CONCEPTO TÉCNICO No CT - 4785
Revisión de Estudio Particular de Respuesta Local de Amplificación de Ondas Sísmicas
Artículo 7 - Decreto 193 de 2006

ENTIDAD SOLICITANTE:	Curaduría Urbana 4
LOCALIDAD:	**2**. Chapinero
BARRIO:	**Bellavista**
PROYECTO:	**Rosales 73**
DIRECCIÓN:	Calle 73 No. 00-69 E/ Calle 73 No. 0051E/Kr 1 No. 71-85
CHIP:	AAA0094CRRP, AAA0094CROE
UPZ:	88. El Refugio
TIPO DE RIESGO:	Sísmico
EJECUTOR:	Ing. Carlos Restrepo
FECHA DE EMISION:	Mayo 8 de 2007

El presente concepto técnico corresponde a la primera revisión realizada por la Dirección de Prevención y Atención de Emergencias, del estudio de "Microzonificación local para el edificio a construirse en la calle 73 No. 0-59 de Bogotá" que se remite como estudio sísmico local para los predios identificados como Cll 73 00-69 E, Cll 73 00-51 E y Kr 1 71-85, en cumplimiento a lo estipulado en el Decreto 193 de 2006.

Figura 2. Espectro de diseño del proyecto Rosales 73

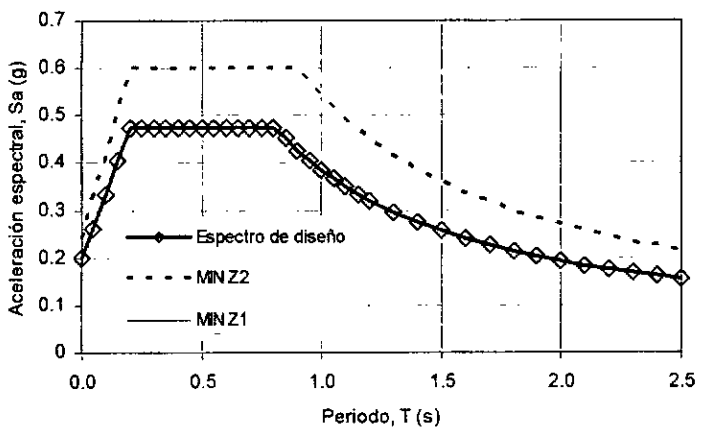
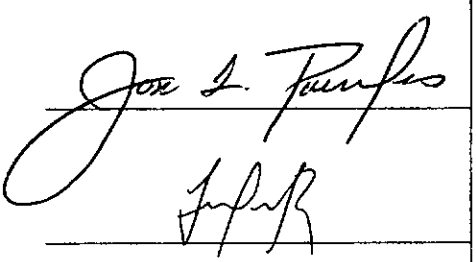
El consultor establece los coeficientes sísmicos de diseño en la Tabla No. 5, los cuales ajustan el espectro de diseño con el espectro mínimo de Zona 1. El espectro de diseño que se obtiene de los coeficientes sísmicos de diseño se presenta en la Figura 2 del presente Concepto. Es conveniente que el consultor revise el ajuste del espectro de diseño, de acuerdo con los espectros de respuesta obtenidos para Fuente Local, pues aparentemente, no se cumple lo indicado por él acerca de "que los picos que sobrepasan la envolvente propuesta son puntuales", es decir con intervalos de periodo inferiores a 0.1s.

El estudio CUMPLE PARCIALMENTE con este requerimiento.
